質 疑 応 答 書

件名：市道外日角 51 号線外 1 路線消雪配管改修工事

計画平面図(2)

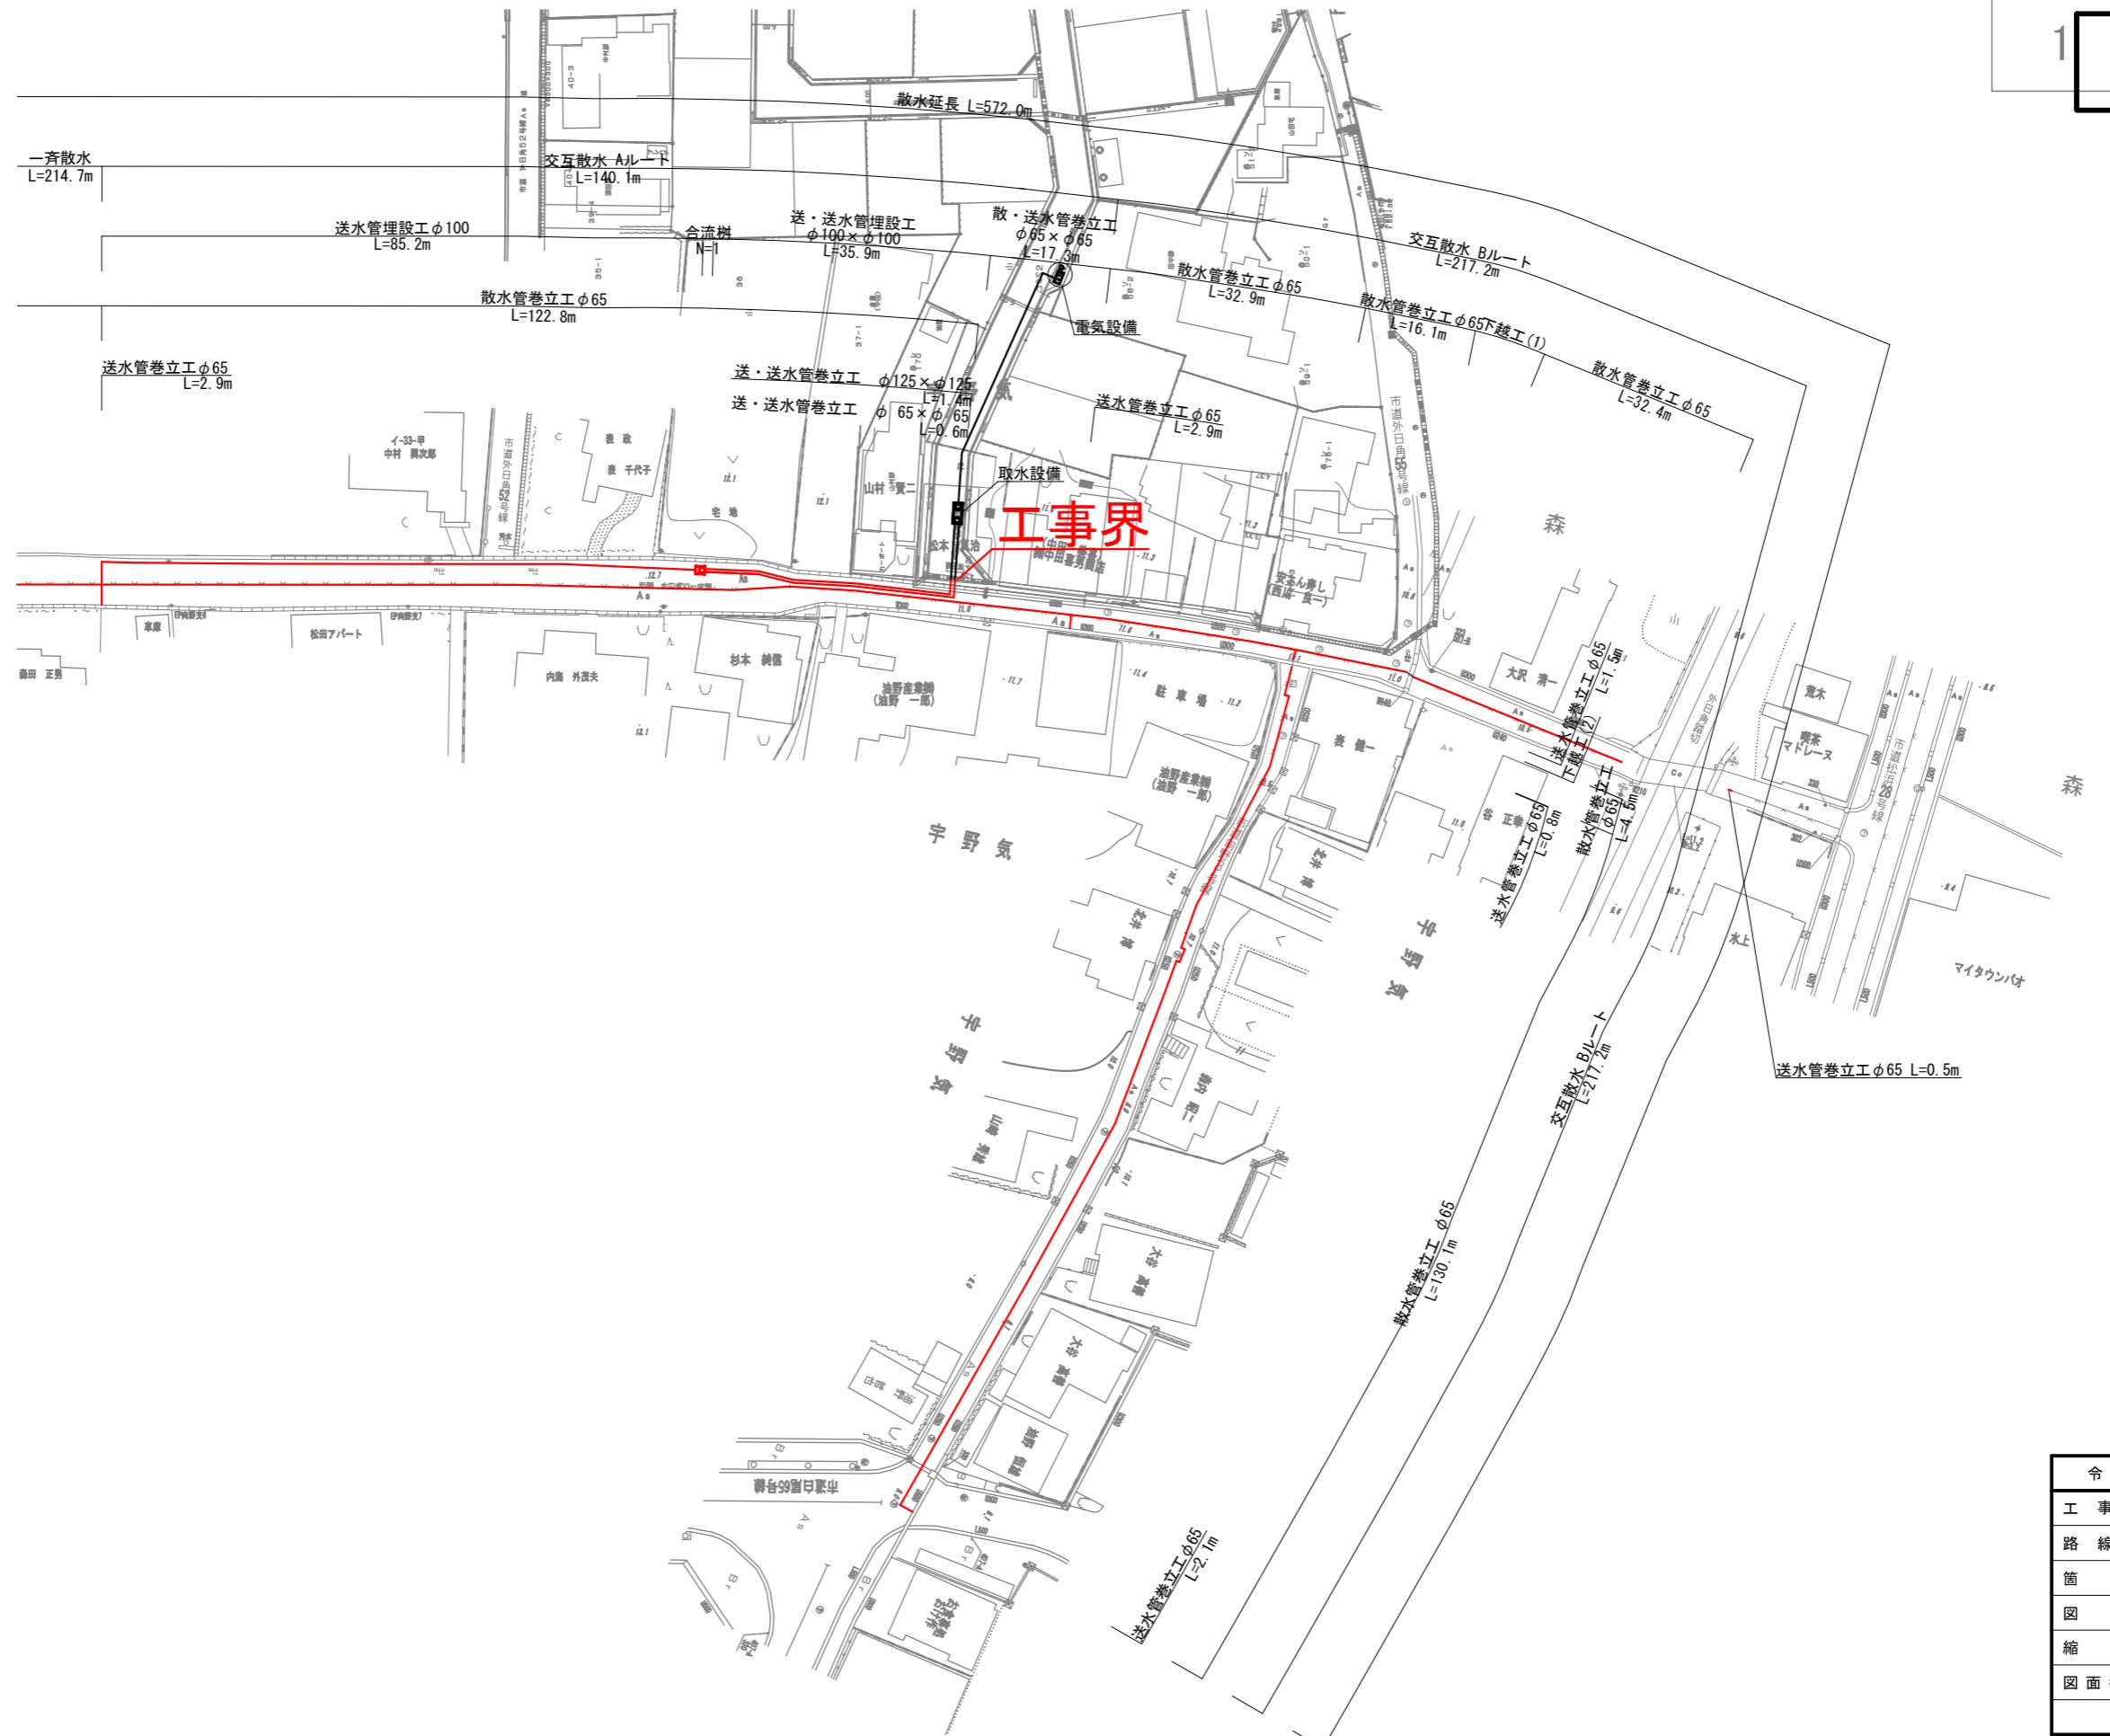
番号	図面番号	質問内容	回 答
1		現在の既設消雪は機能しているのでしょうか、工期内に工事を完了させようとした場合、融雪装置がなく機械除雪になると思われます。 工程はどのようにお考えですか。	既存消雪は機能しております。施工日数として約 50 日と想定しており、降雪量の少なくなる 2 月以降からの施工を予定しております。降雪により機械除雪が必要となった場合は、都度協議させていただきます。
2		合流ピットは現場打ちになっていますが、住民への生活環境を考えると、二次製品にしたほうが、掘削開口（コンクリート養生等を考えると 1 カ月は開口状態）している期間が短縮されると思われます。 変更するお考えはありますか。	施工方法等については受注者との協議になります。
3	1	平面図を見ると、取水設備から電気設備まで赤線が引かれていますが、この工事では取水設備まででよろしいでしょうか。	施工済み箇所と本工事の施工箇所との工事境界を示しましたのでご確認をお願いいたします。
